PROJET DE NOUVEAU TRAMWAY

Réponses de la
Métropole du Grand
Nancy suite aux
observations du public

Extrait cartographique du SRCE de Lorraine de 2015

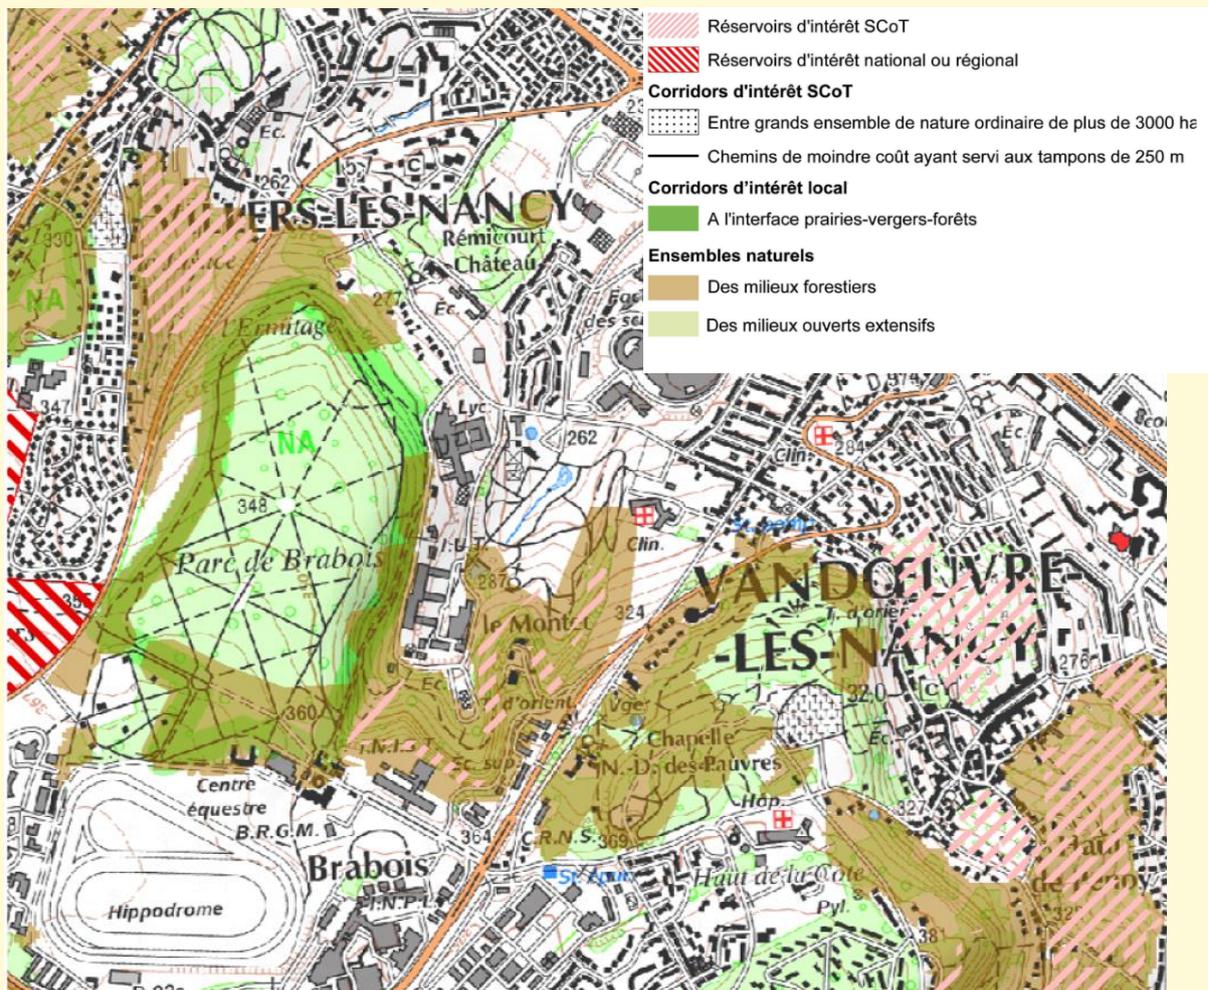
Les enjeux environnementaux ont été fortement invoqués au cours de cet exercice. La Métropole a-t-elle des réponses à la rupture des corridors écologiques et à la compatibilité avec le Schéma Régional de Cohérence Ecologique (SRCE) pour ce qui concerne plus particulièrement le Val de Villers et le Jardin Botanique ? La consultation des associations agréées de défense de l'environnement aurait constitué un signal fort d'engagement vertueux.

A l'échelle du SRCE, il n'y a pas de corridors identifiés au sein du jardin botanique et du Val Villers comme le montre la cartographie ci-avant. Le projet ne présente donc pas d'incompatibilité sur ce secteur (jardin botanique/ Val de Villers) avec le SRCE.
